## 主な補正内容について

1. 玄海原子力発電所の特定重大事故等対処施設の工事計画認可申請については、「原子炉補助建屋等に設置する設備」、「新たに設置する建屋等」、「新たに設置する設備等」の3つに分割しています。

### 特定重大事故等対処施設の概要図

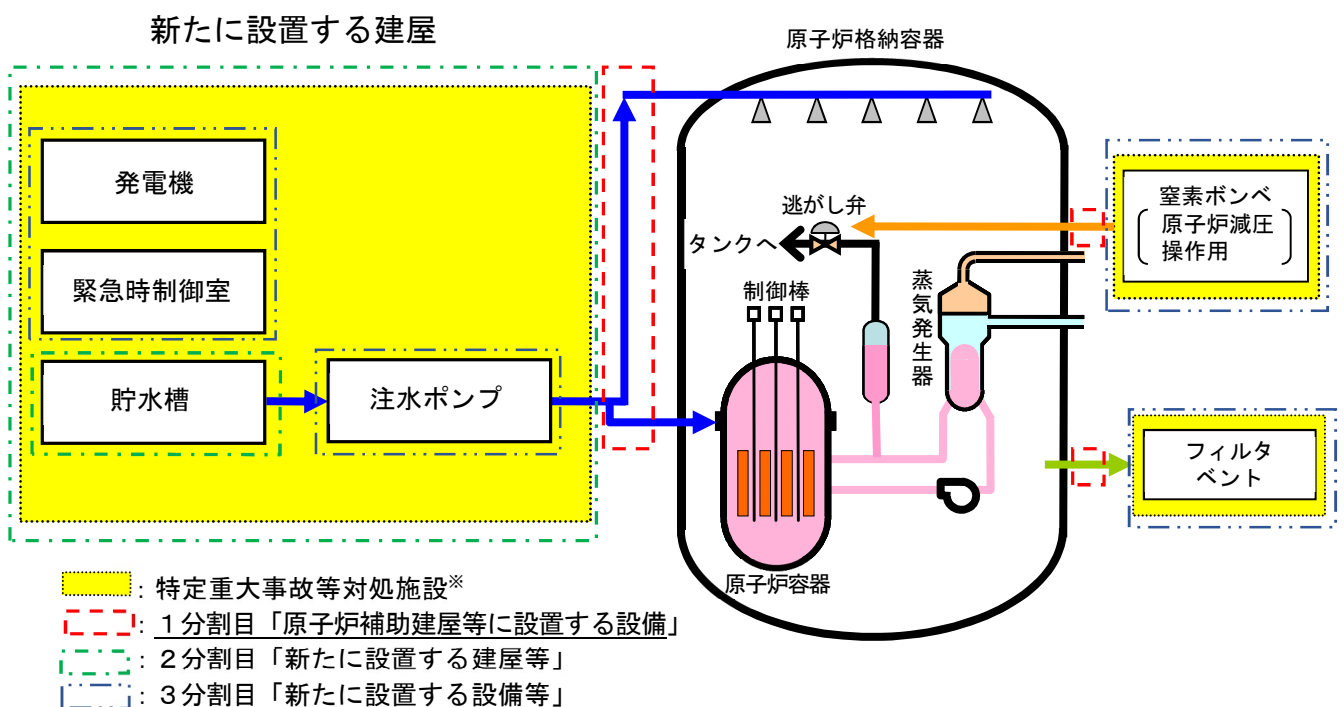
今回、「原子炉補助建屋等に設置する設備」に係る申請書について、これまでの国の審査を踏まえ、浸水防護設備等に関する記載の適正化を行いました。
